DECISION D'OCTROI DU PERMIS D'URBANISATION

REGISTRE PERMIS D'URBANISATION N°14-01/17
 Code INS : 92035
 Réf. Urbanisme : 4/LAP4/2017/1/464L

Considérant la demande de permis d'urbanisme introduite le 13 février 2017 par Mr.Dony mandaté par la société PHBR, dont les bureaux sont établis à 5030 Gembloux, rue Entrée Jacques, 31, en vue de l'obtention du permis d'urbanisation d'une parcelle sise à 5310 TAVIERS, route de Ramillies, cadastrée section B n°93B, le long de la route régionale RR991 et ayant pour objet la division en 7 lots constructibles et 1 lot pour une cabine électrique, avec rétrocession d'une bande de terrain au SPW-DGO1 ;
 Considérant que la demande complète de permis a été déposée à l'administration communale contre récépissé daté du 18 mai 2017 ;
 Considérant que le bien est situé en zone d'habitat à caractère rural sur 50 mètres de profondeur et en zone agricole pour le surplus au plan de secteur adopté par arrêté de l'Exécutif régional wallon du 14 mai 1986, et qui n'a pas cessé de produire ses effets pour le bien précité ;

Profil en travers AB

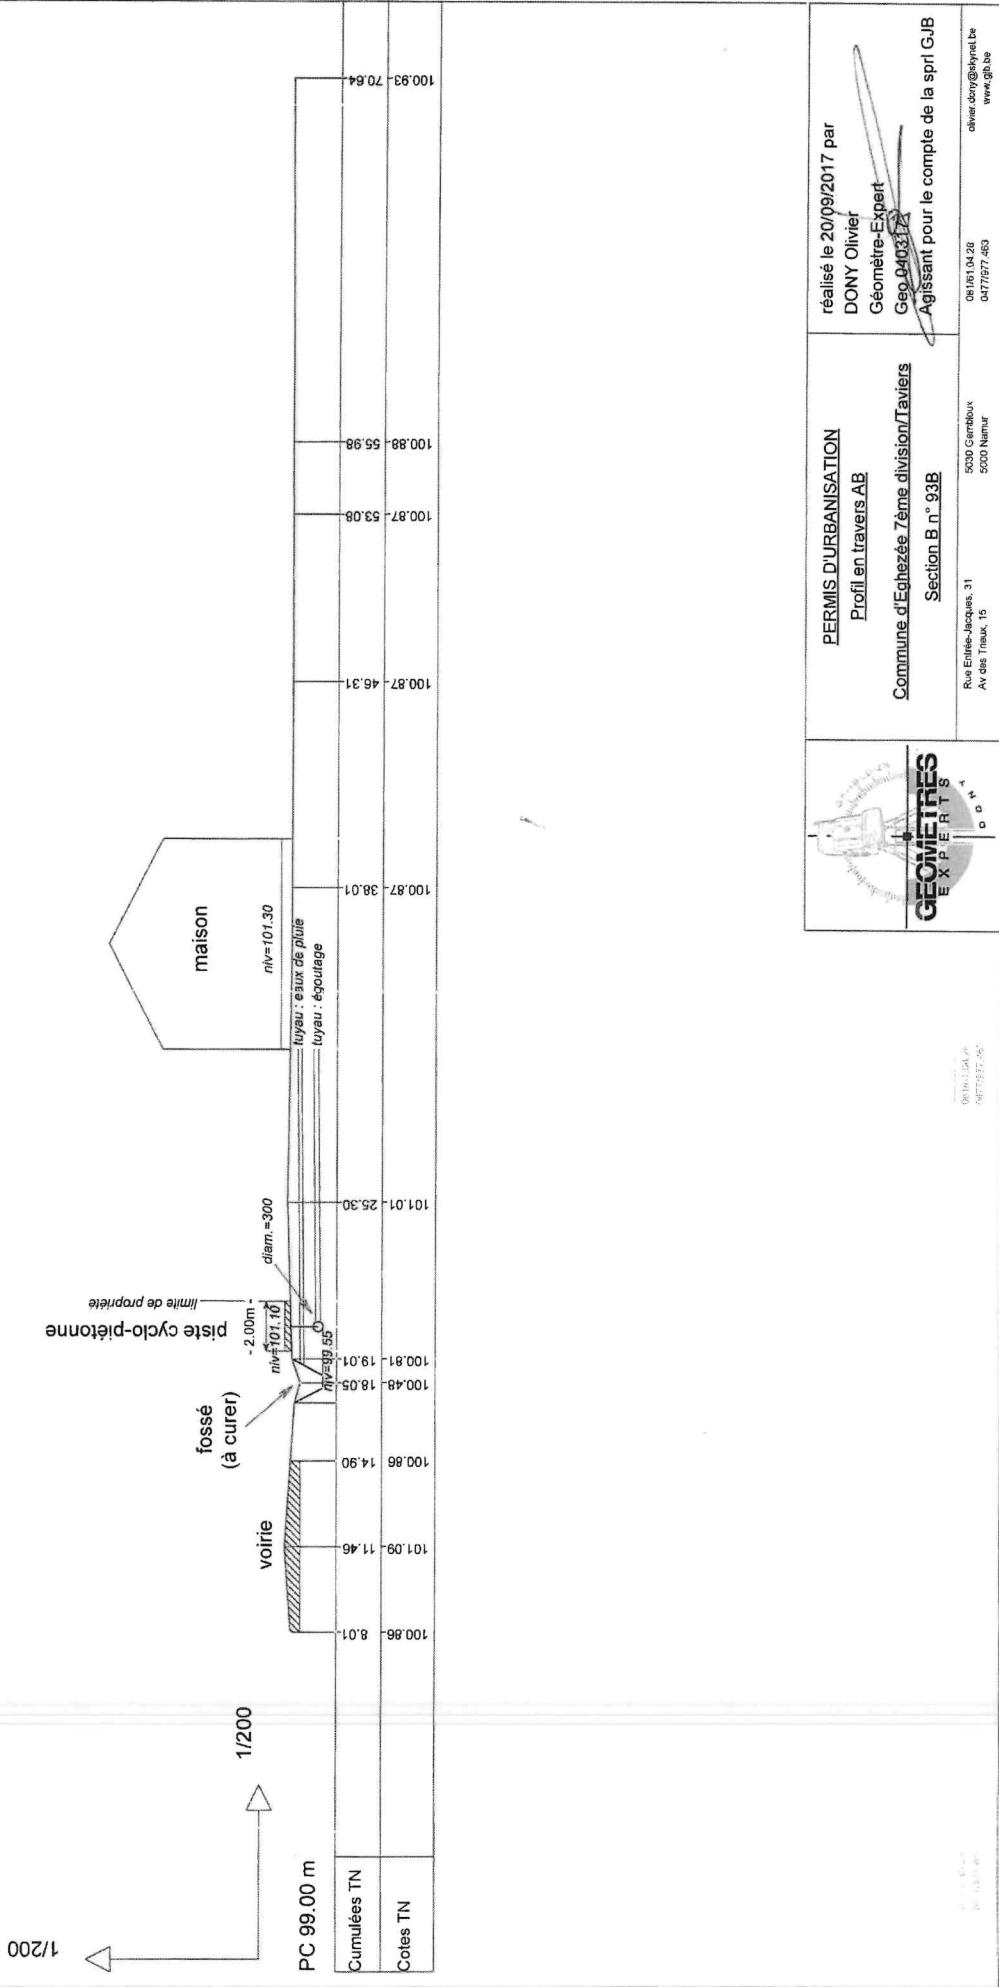
Le devis de la SPRL Delestinne B porte sur la pose d'un tuyau Ø 400 sur 280 mètres de longueur avec 4CV + trapillons 40 tonnes alors que tous les documents (plans et coupes) visent un tuyau de Ø 300 sur environ 248 mètres de longueur avec 6CV + trapillons 40 tonnes en bordure de la RN 991.

Considérant que le dossier des plans techniques et notamment la coupe type "zone mixte cyclo-piétonne" , reprend un tuyau de diamètre 400 en concordance avec le devis de la SPRL Delestinne, et ce conformément à ce qui est demandé part le Fonctionnaire délégué dans son avis daté du 13 novembre 2017, (réf : plans de détails- coupe type cyclo piétonne - 09/02/2018) ;

§1.les travaux d'égouttage conformément au plan annexe situation égouttage-09/02/2018, au plan de délimitation égouttage-15/01/2018, au profil en travers AB-20/09/2017, au profil en travers CD&DE-20/09/2017, tel que modifié le 09/02/2018 ainsi que dans le respect des conditions supplémentaires suivantes :

Aménagement des accès aux lots

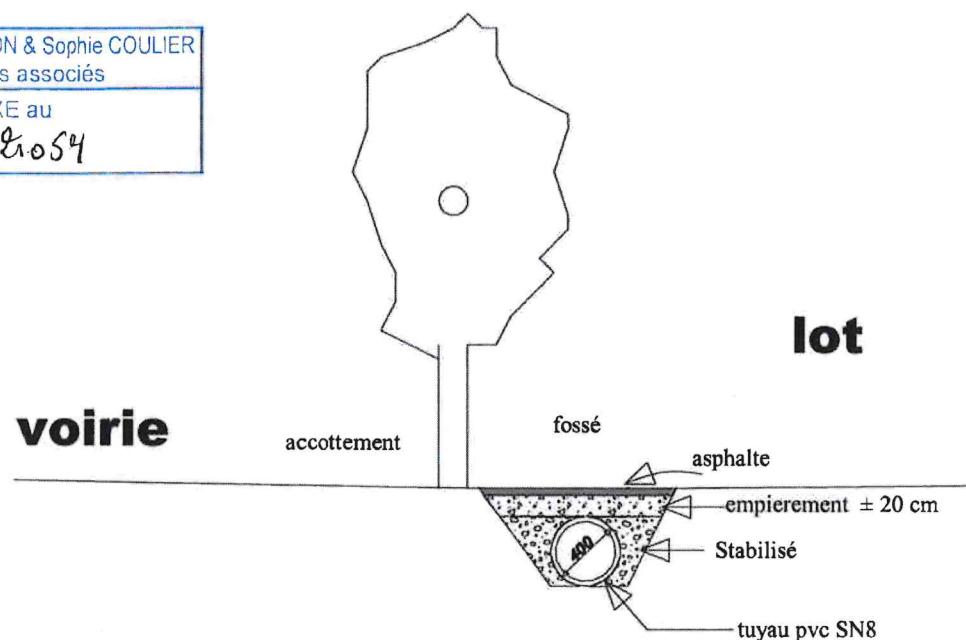
Le plan d'aménagement des accès aux lots ne figure pas la piste cyclable. La coupe devrait faire apparaître les travaux d'aménagement de la piste cyclable ainsi que la position de l'égouttage à placer sous celle-ci.

- Au droit des accès, entre la route de Ramillies et le fossé, le revêtement ne sera pas réalisé en empierrement comme proposé sur les plans mais en hydrocarboné.
- Le revêtement des passerelles au-dessus du fossé ne seront pas en béton
- La piste cyclo piétonne ne sera pas recouverte de pavés béton mais bien d'un tapis hydrocarboné.

Détails accès aux lots

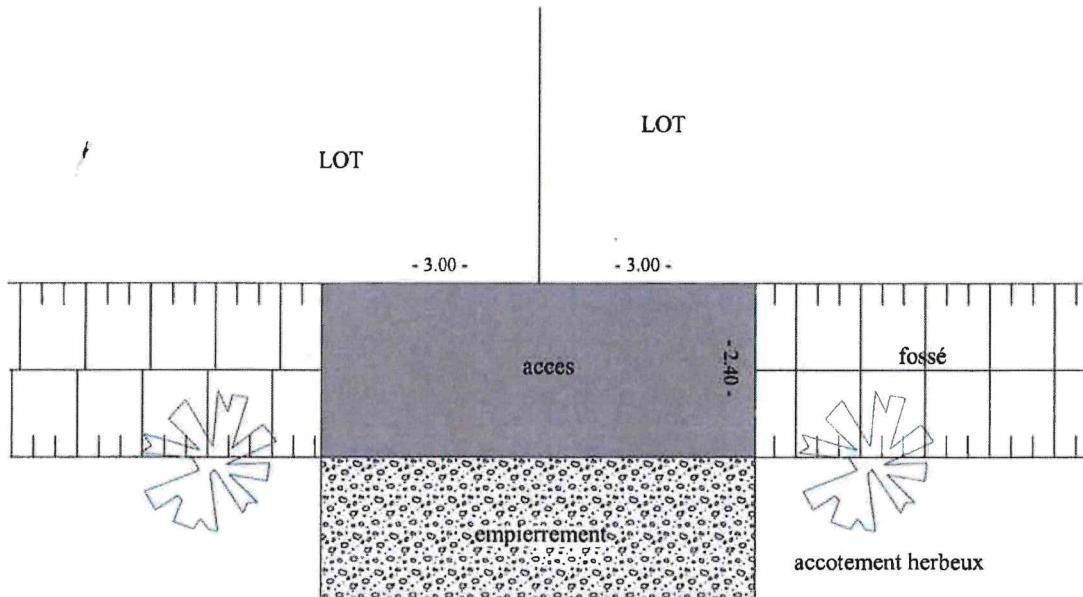
Plan « détails accès aux lots » :

PLAN MASSE (modifié le 15/01/2018)

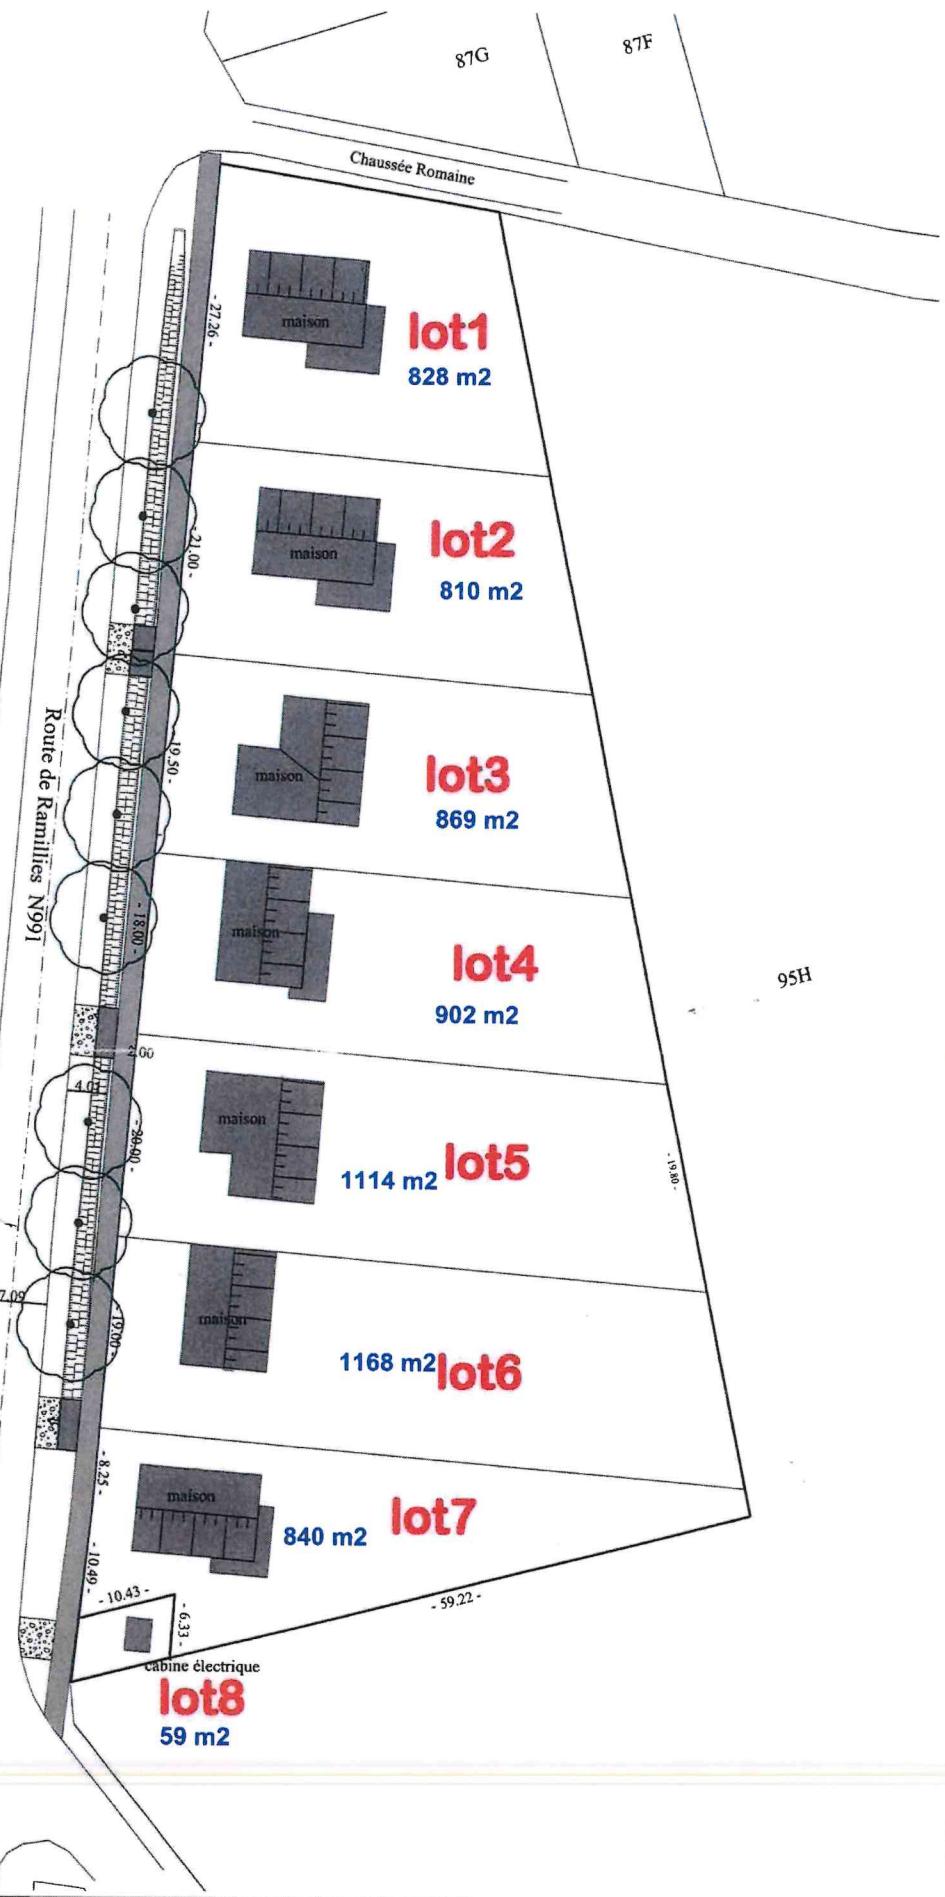
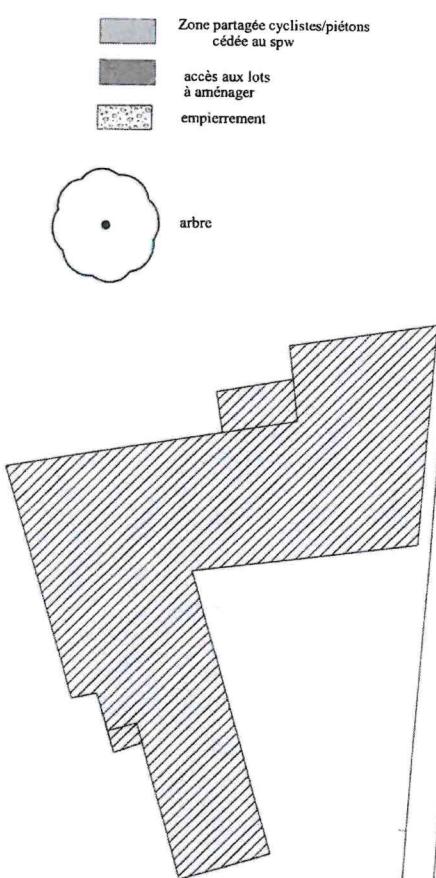
L'aménagement projeté induit un résultat répétitif qui comme le montre le plan Masse, systématisé l'habitat pavillonnaire aligné sur un même front de bâisse.

L'accès aux futurs lots 2 et 3 devrait être déplacé à l'emplacement de l'arbre que l'Administration des Routes DGO1 prévoit d'abattre afin de mieux correspondre à l'intention de division telle que présentée au plan masse (celui-ci fait d'ailleurs apparaître une flèche » d'accès à la voirie à côté de l'aménagement du ponton au-dessus du fossé).

Considérant que la limite des lots et notamment celle des lots n°2 et 3 qui figure au plan masse à titre indicatif a été modifiée en date du 09/02/2018, et ce afin de placer cette limite en symétrie axiale face à l'accès des lots n° 2 et 3, (réf : plan masse -15/01/2018) ;

Considérant que suite aux remarques du fonctionnaire délégué dans son avis du 13 novembre 2017, le plan d'occupation projeté a été revu en date du 9/02/2018 et propose un "effet de porte" pour les lots situés en partie nord et sud du périmètre d'urbanisation afin d'animer la perception globale du lotissement, (réf : plan d'occupation projeté-15/01/2018) ;

Considérant que pour le motif précité, la demande de permis d'urbanisation ne prévoit plus d'abattre l'arbre situé entre les lots n°2 et 3, (réf: plan d'occupation projeté- 15/01/2018) ;
